福島第一原子力発電所 特定原子力施設に係る実施計画変更比較表（第Ⅱ章 2.10 放射性固体廃棄物等の管理施設）

変更前	変更後	変更理由
	<p><u>2.10.1.3.2 固体廃棄物貯蔵庫</u></p> <p><u>固体廃棄物貯蔵庫は、固体廃棄物貯蔵庫（第1棟～第8棟）、固体廃棄物貯蔵庫第9棟及び固体廃棄物貯蔵庫第10棟で構成され、特定原子力施設に対する規制基準を満たすため、以下の設計及び対策を行う。</u></p> <p><u>ただし、固体廃棄物貯蔵庫（第1棟～第8棟）の設計等については、原則、発災前に許可及び認可を受けた原子炉設置許可申請書及び工事計画認可申請書に従うものとする。</u></p> <p><u>(1) 放射性固体廃棄物等の貯蔵</u></p> <p><u>放射性固体廃棄物等の貯蔵に当たっては、廃棄物の性状に応じ、十分な保管容量を確保し、遮蔽等の適切な管理を行う固体廃棄物貯蔵庫を設置することにより、敷地周辺の線量を達成できる限り低減する設計とする。</u></p> <p><u>(2) 放射性気体廃棄物の処理・管理</u></p> <p><u>固体廃棄物貯蔵庫は、同施設で発生が想定される放射性気体廃棄物の処理に当たって、廃棄物の性状に応じ、当該廃棄物の放出量を抑制し、適切に処理・管理を行うことにより、敷地周辺の線量を達成できる限り低減する設計及び運用とする。</u></p> <p><u>(3) 放射性物質の放出抑制等による敷地周辺の放射線防護等</u></p> <p><u>固体廃棄物貯蔵庫は、同施設から大気中へ放出される放射性物質の適切な抑制対策を実施することにより、敷地周辺の線量を達成できる限り低減する設計とする。特に同施設内に保管される発災以降に発生した瓦礫類による敷地境界における実効線量が、その他の施設等の寄与分を含めて1mSv/年未満となるような設計とする。</u></p> <p><u>(4) 作業員の被ばく線量の管理等</u></p> <p><u>固体廃棄物貯蔵庫は、現存被ばく状況での放射線業務従事者の作業性等を考慮して、遮へい、貯蔵容器の配置、換気、除染等の所要の放射線防護上の措置に加え、作業時における放射線被ばく管理措置を講じることにより、放射線業務従事者が立ち入る場所の線量及び作業に伴う被ばく線量を達成できる限り低減する設計及び運用とする。</u></p> <p><u>(5) 緊急時対策</u></p> <p><u>固体廃棄物貯蔵庫には、事故時において必要な安全避難通路等の他、事故時に施設内に居るすべての人に対する指示が出来る適切な警報系及び通信連絡設備を整備する設計とする。</u></p> <p><u>(6) 設計上の考慮</u></p> <p><u>固体廃棄物貯蔵庫は、その安全上の重要度を踏まえ、以下に掲げる事項を適切

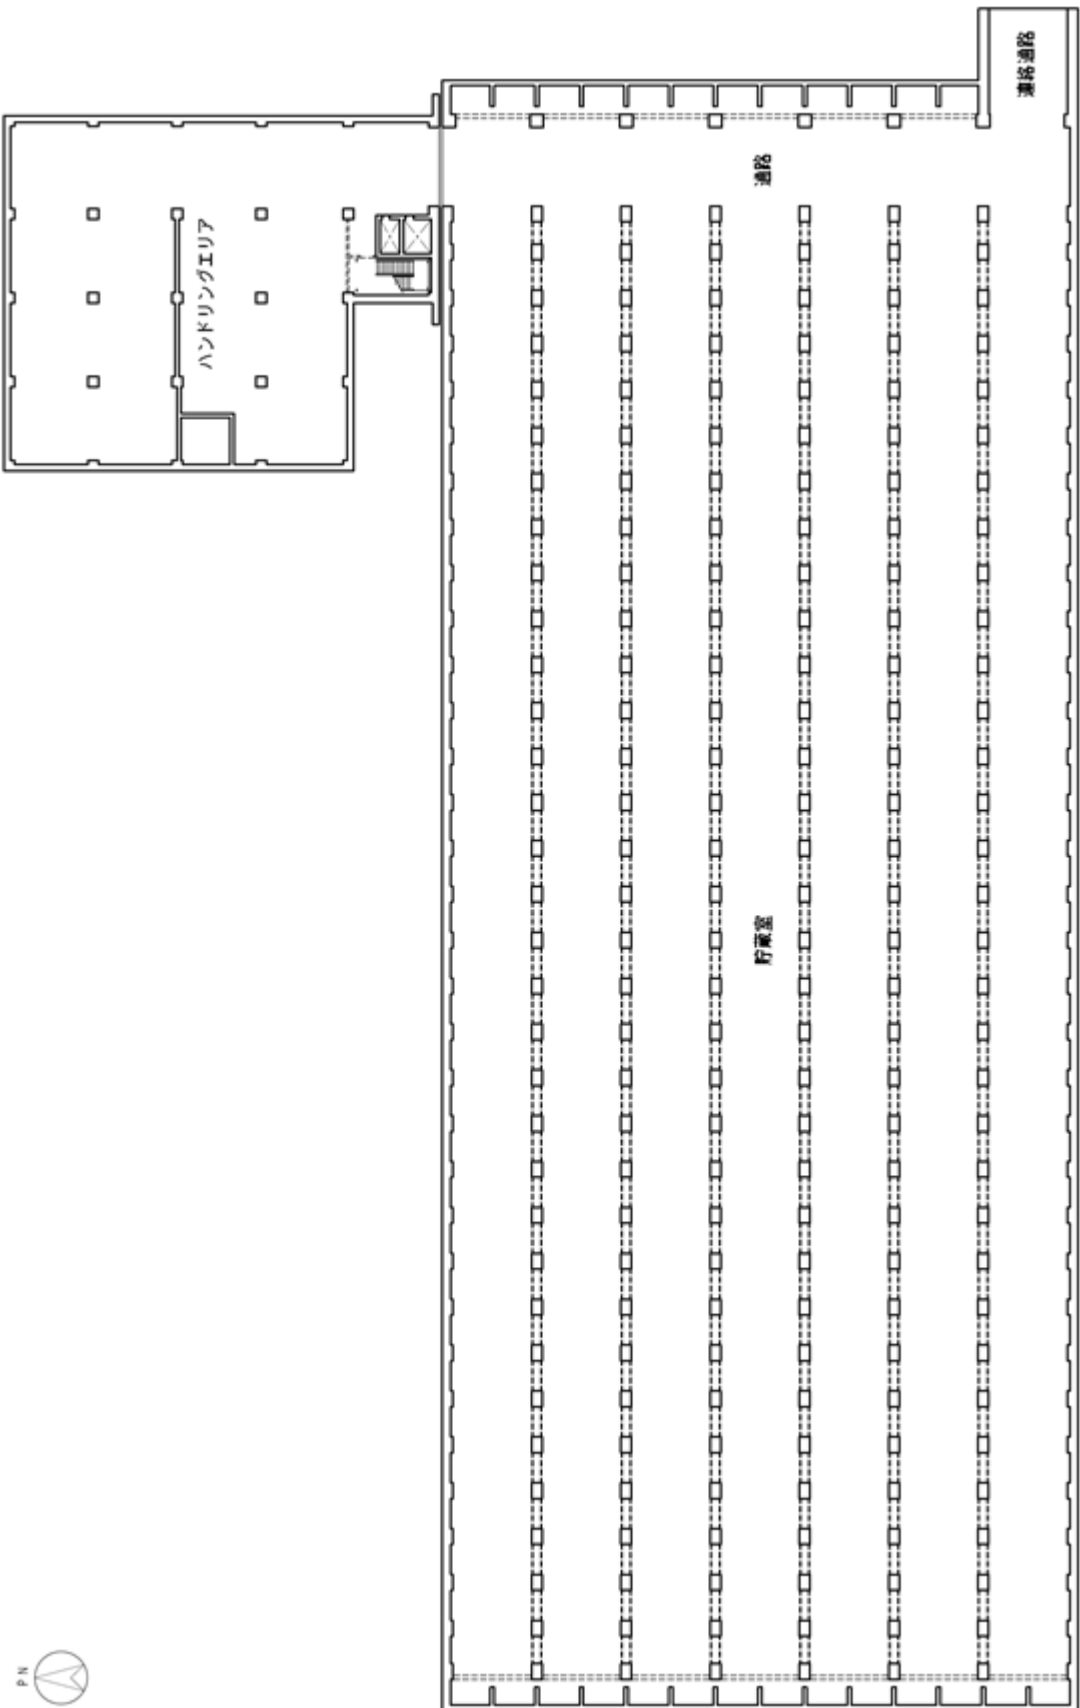
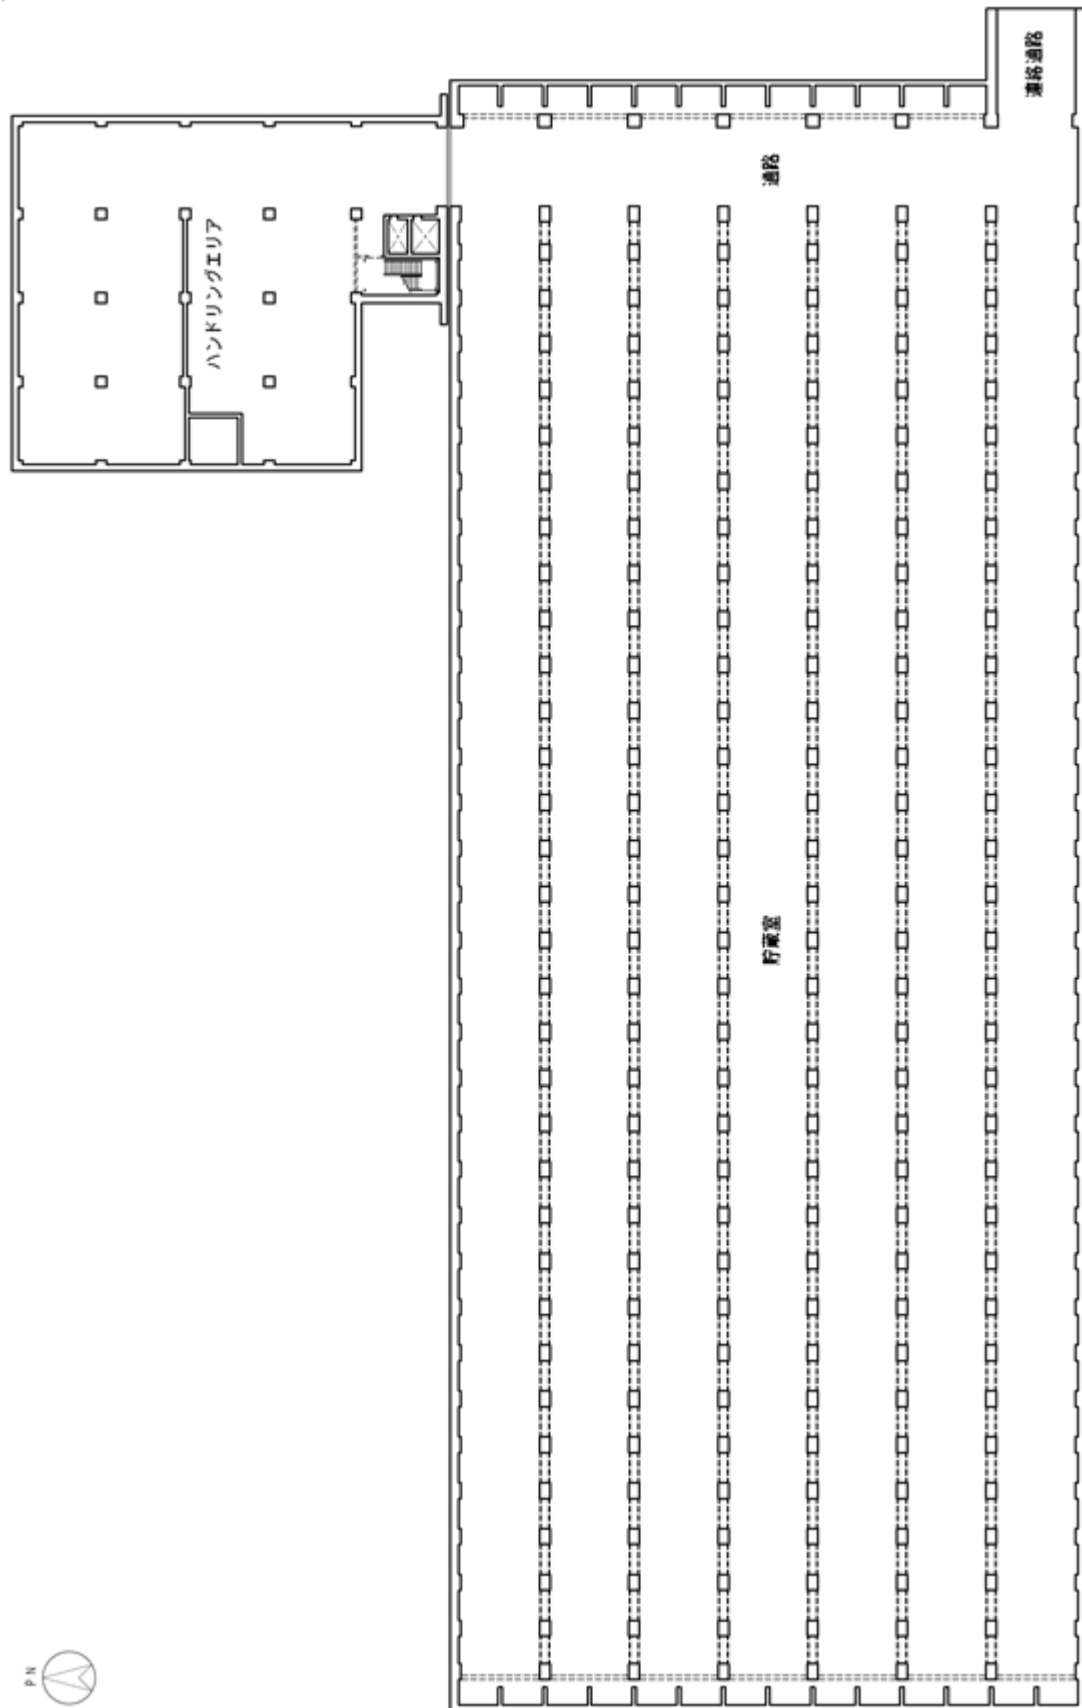
変更前	変更後	変更理由
<p style="text-align: right;">添付資料-7</p> <p style="text-align: center;">(現行記載なし)</p>  <p style="text-align: center;">図-1 固体廃棄物貯蔵庫第9棟の全体概要図</p>	<p style="text-align: right;">添付資料-7</p> <p style="text-align: center;"><u>固体廃棄物貯蔵庫の全体概要図, 平面図及び系統構成図</u></p>  <p style="text-align: center;">図-1 固体廃棄物貯蔵庫第9棟の全体概要図</p>	<p style="text-align: center;">記載の適正化</p>

図-4 固体廃棄物貯蔵庫第10棟の平面図

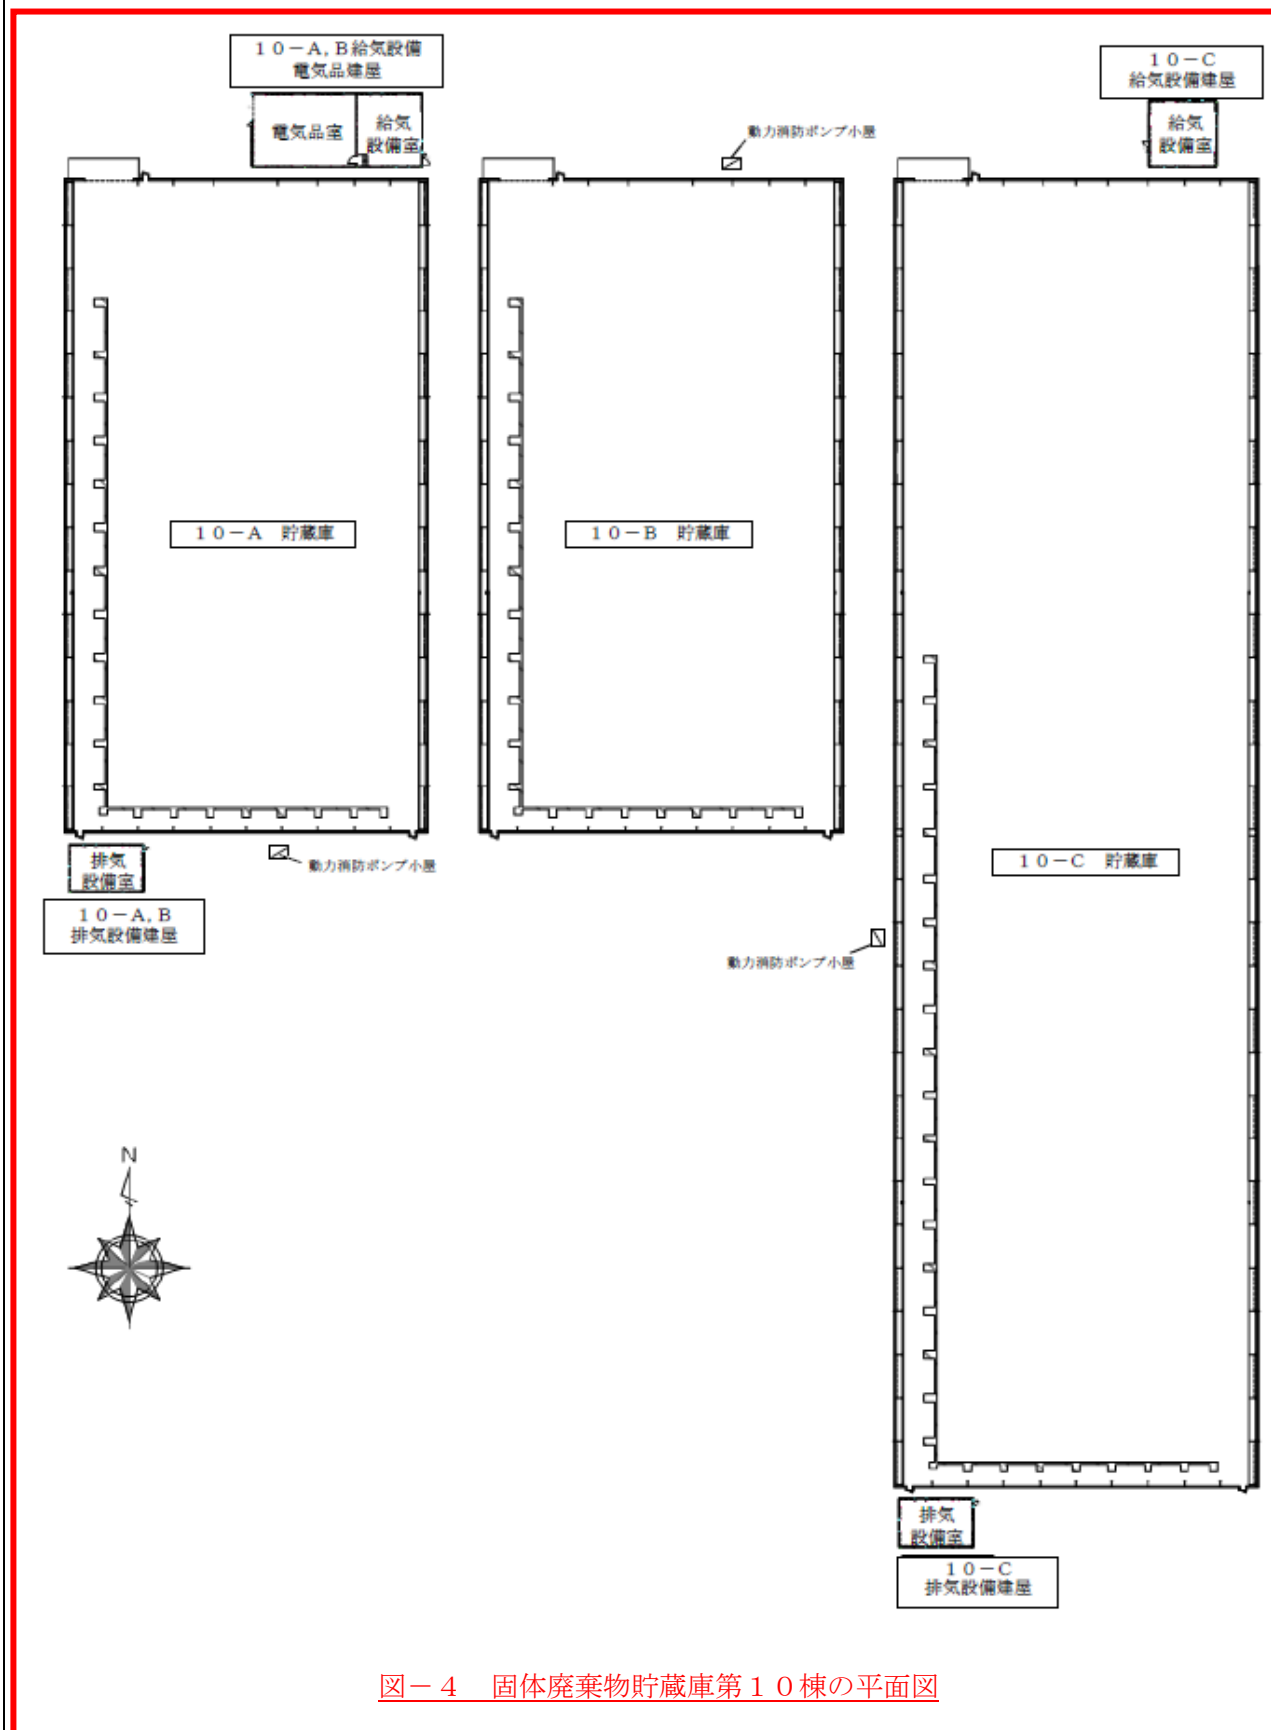
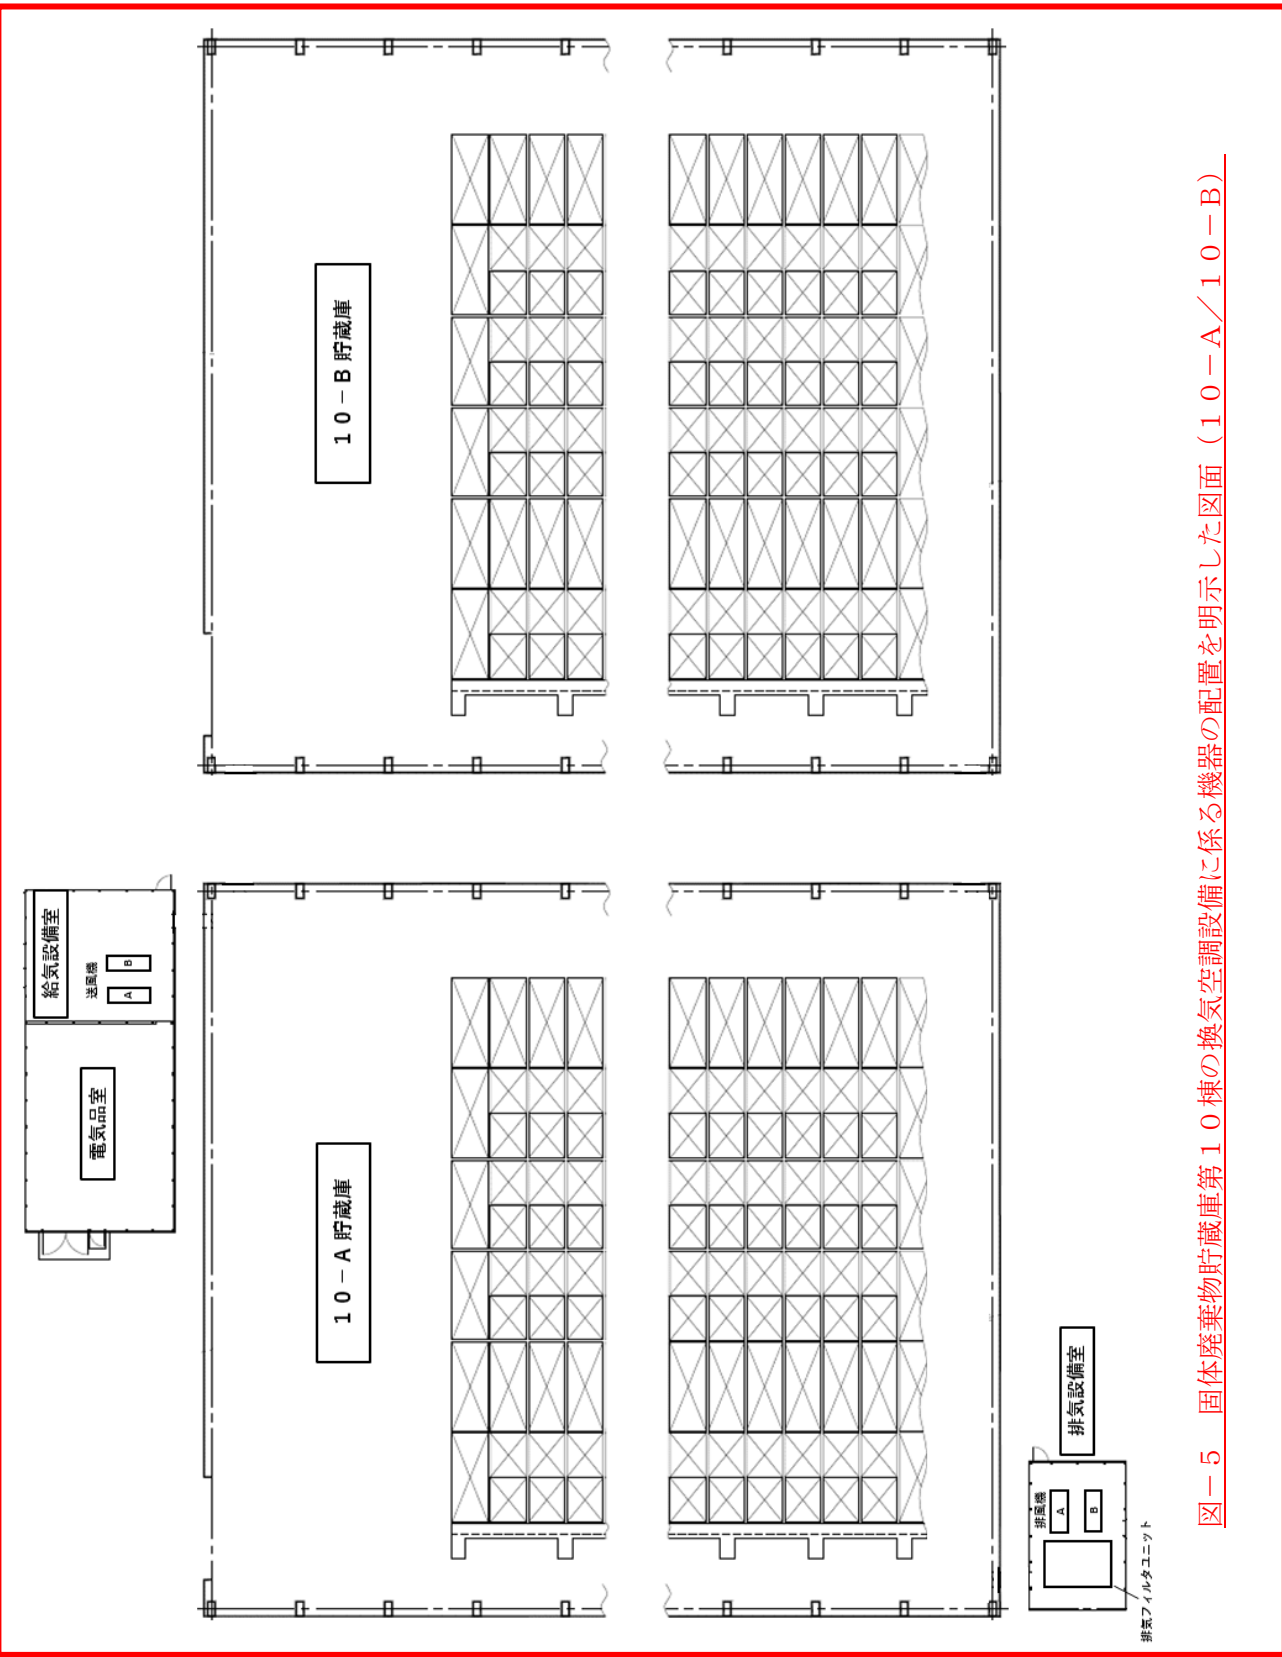
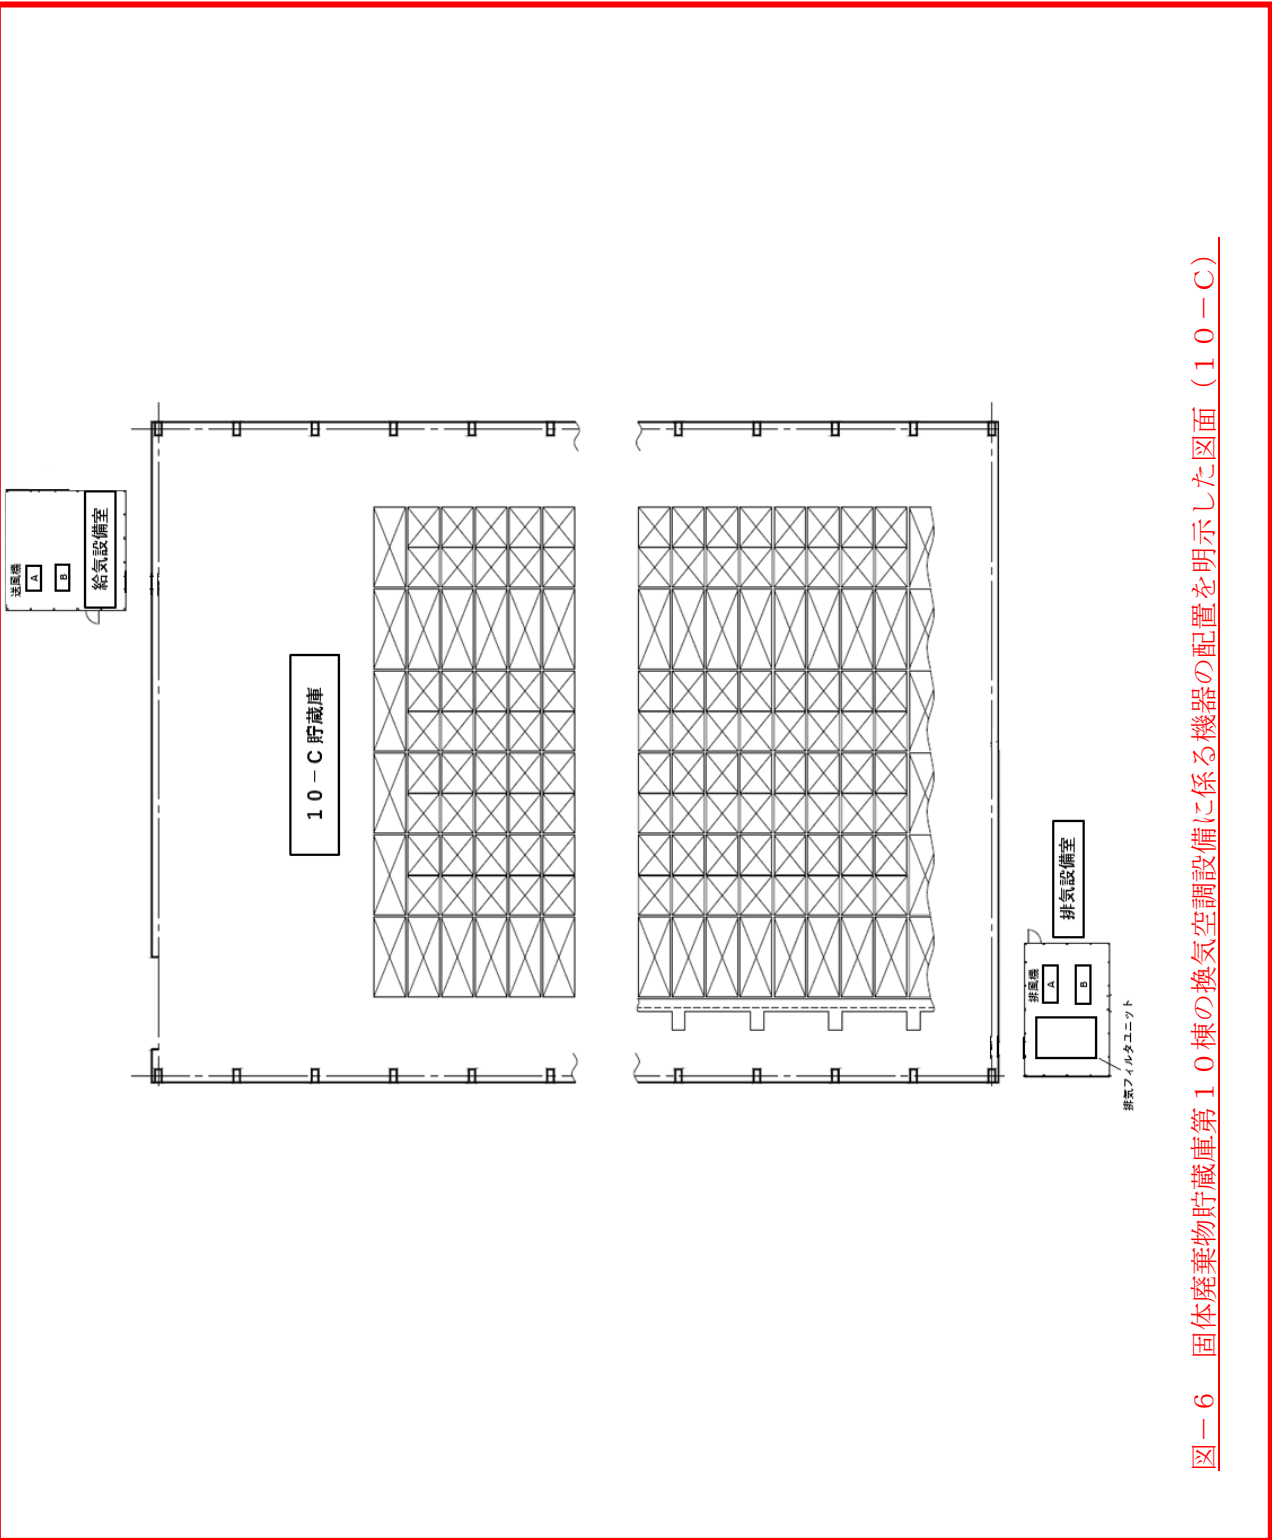
固体廃棄物貯蔵庫第10棟の設置に伴う追加
